PREGUNTAS Y RESPUESTAS

**CONSTRUCCION DE OBRAS DEL NUEVO HÁBITAT
(URBANIZACIÓN, 236 VIVIENDAS Y PLANTA DE TRATAMIENTO) Y
DEMOLICIÓN DE VIVIENDAS
DESALOJADAS DEL PROYECTO PILOTO DE VIVIENDA RESILIENTES
E INFRAESTRUCTURAS URBANAS PARA BENEFICIO DE LA
COMUNIDAD DE
BARRIO AZUL, MUNICIPIO SAN FRANCISCO DE MACORÍS,
PROVINCIA DUARTE (PRO-RESILIENCIA) SDO No.: 2025-01/MIVHED-
BEI-CIF-PA-LPI.**

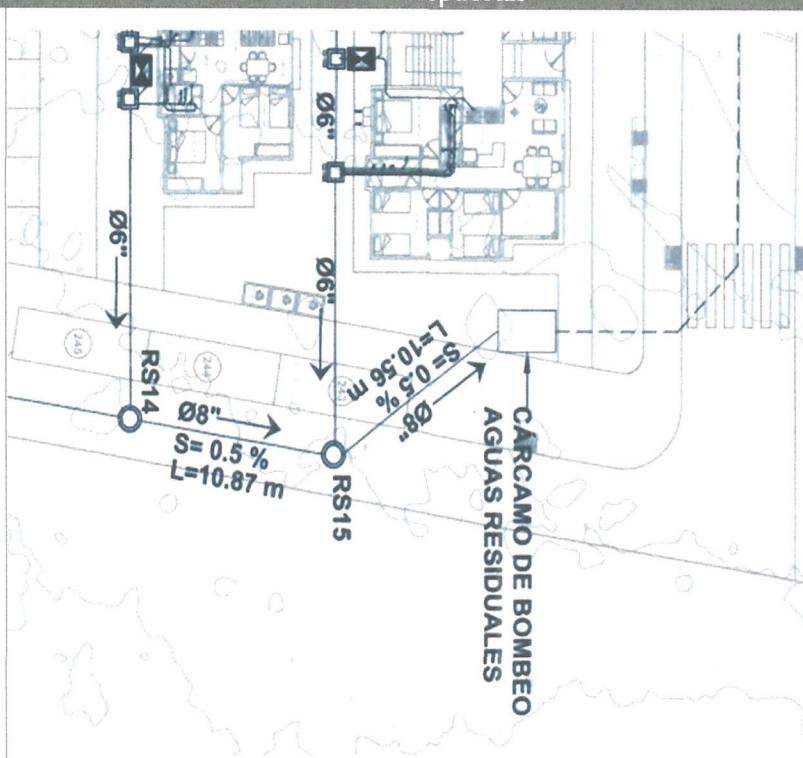
| No. | Preguntas | Respuestas | | | | | | | | | | | | | | | | | | | | | | | | | | | | | | | | | | | | | | | | | | | | |
|-----|--|--|---|-------------|---|-------------|----|---|----|---|----|-------------------------------------|----|---|----|--------------------------------------|----|--|----|-----------------------------|----|---|----|-------------------------|----|--|----|--|----|-------------------------------------|----|----------------------------------|----|---|----|---|----|--|----|--------------------------------------|----|--|----|-------------------------------|----|---|
| 23 | <p>Por favor suministrar las especificaciones equipos de bombeo.</p> <p>23 Caudal, TDH, HP, alime tackon eléctrica, etc.</p> | <p>Las especificaciones de las bombas constan en el detalle del cárcamo de bombeo de aguas residuales enviado previamente. Ver imagen adjunta.</p> <p>Ver respuesta a pregunta 3.</p>

<table><tr> <th>#</th> <th>DESCRIPCIÓN</th> <th>#</th> <th>DESCRIPCIÓN</th> </tr><tr> <td>01</td> <td>BOMBA TIPO SUMERGIBLE INATASCABLE (BD1 & BD2)</td> <td>11</td> <td>PERFIL TIPO UNISTRUT, ORIFICIO PARA SOPORTE DE LAS FLOTAS DE CONTROL DE NIVEL</td> </tr><tr> <td>02</td> <td>TUBO DE HN DE Ø3", EXTREMO BRIDADO.</td> <td>12</td> <td>CONTROL DE FLOTA PARA REGULADOR DE NIVEL ENCENDIDO Y APAGADO DE LAS BOMBAS.</td> </tr><tr> <td>03</td> <td>Ø3" X 90° CODO DE RADIO LARGO DE HN.</td> <td>13</td> <td>CADENA GALVANIZADA PARA EL SOPORTE Y ELEVACIÓN DE LA BOMBA</td> </tr><tr> <td>04</td> <td>Ø3" PASANTE DE MURO O LOSA.</td> <td>14</td> <td>CABLES ELECTRICOS PARA ELECTRIFICACIÓN DE LAS BOMBAS.</td> </tr><tr> <td>05</td> <td>MANÓMETRO DE 0-100 PSI.</td> <td>15</td> <td>TUBERIA DE PVC SDR 21 DE Ø2" PARA CABLES CABLES ELECTRICOS</td> </tr><tr> <td>06</td> <td>Ø3" VÁLVULA CHECK EXTREMOS BRIDADOS, CUERPO EN HF.</td> <td>16</td> <td>RIELES DE AGUA DE ACERO INOXIDABLE.</td> </tr><tr> <td>07</td> <td>Ø3" COUPLING ADAPTADOR DE BRIDA.</td> <td>17</td> <td>VÁLVULA DE AIRE SIMILAR A LA CLA-VAL SERIE 34 WW O EQUIVALENTE.</td> </tr><tr> <td>08</td> <td>Ø3" VÁLVULA DE COMPUERTA DE HF EXTREMOS BRIDADOS.</td> <td>18</td> <td>TAPE PARA ACCESO, ACERO INOXIDABLE (DIMENSIONES INTERIORES 0.80 x 0.80)</td> </tr><tr> <td>09</td> <td>Ø3" X 45° CODO DE RADIO LARGO DE HN.</td> <td>19</td> <td>TAPE PARA ACCESO, ACERO INOXIDABLE (DIMENSIONES INTERIORES 0.00 x 1.40)</td> </tr><tr> <td>10</td> <td>YEE Ø3" HN, EXTREMOS BRIDADOS</td> <td>20</td> <td>TAPE PARA ACCESO, ACERO INOXIDABLE (DIMENSIONES INTERIORES 1.20 x 1.30)</td> </tr></table>

<table><tr> <th colspan="9">ESPECIFICACIONES EQUIPOS DE BOMBEO</th></tr></table>

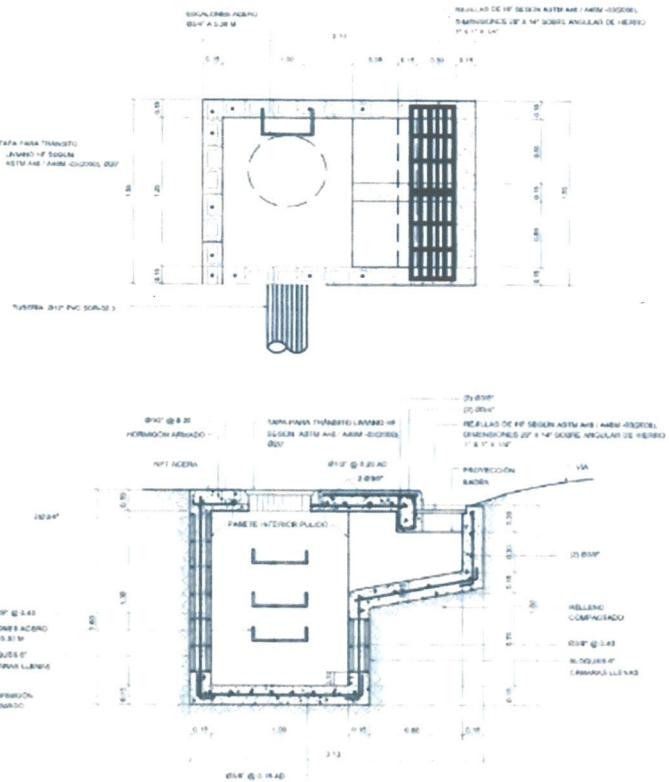
| No. | Preguntas | Respuestas |
|-----|--|--|
| 26 | Favor suministrar Planos EB de aguas residuales con las especificaciones de bombas | <p>Ver plano: Detalles generales 3 Donde se especifican las bombas:</p> |

<table><tr> <th colspan="9">ESPECIFICACIONES EQUIPOS DE BOMBEO</th></tr><tr> <td>BD1</td><td>INATASCABLE</td><td>1</td><td>65</td><td>10</td><td>3/4</td><td>3</td><td>220</td><td></td><td></td><td>GOULDS, PACO</td></tr><tr> <td>BD2</td><td>INATASCABLE</td><td>1</td><td>65</td><td>10</td><td>3/4</td><td>3</td><td>220</td><td></td><td></td><td>GOULDS, PACO</td></tr></table>
